CIRCULAR N° 2

REFERENCIA: LICITACIÓN ABREVIADA N°1500194500 MANTENIMIENTO METALÚRGICO EN DÁRSENA DE LA TEJADA LA TEJA.

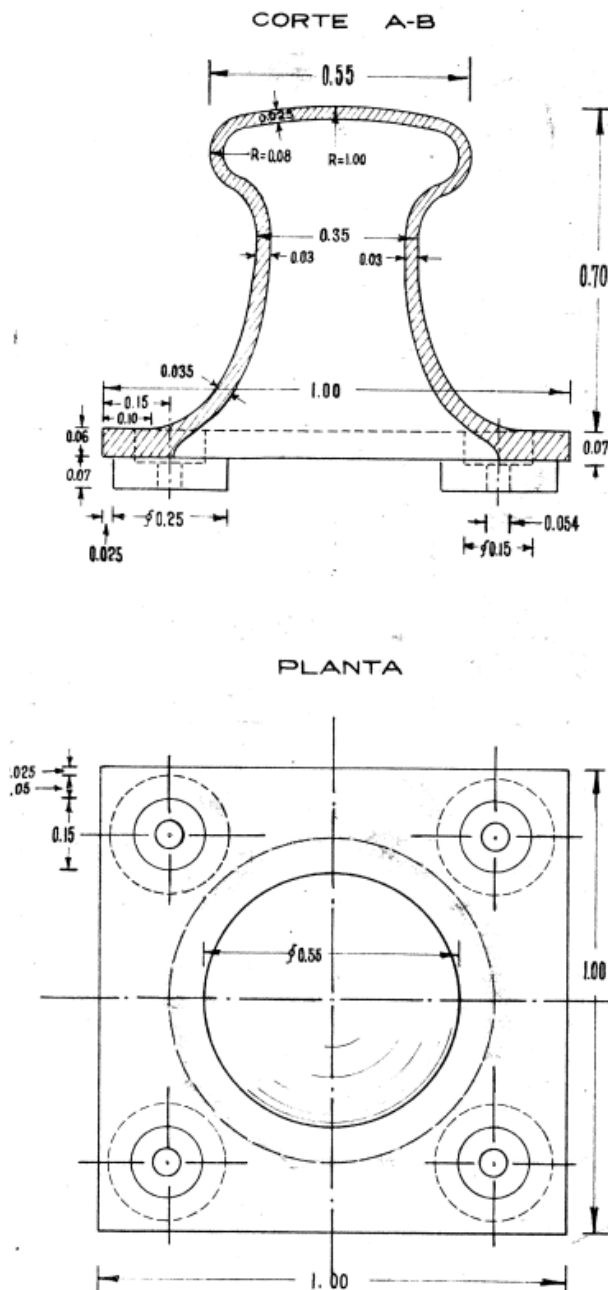
Consulta 12. Por favor, confirmar dimensiones de cada bita, dentro del ítem 38 – Reparación de bitas.

Respuesta - Según muestra en el muelle. Se dispone del siguiente plano:
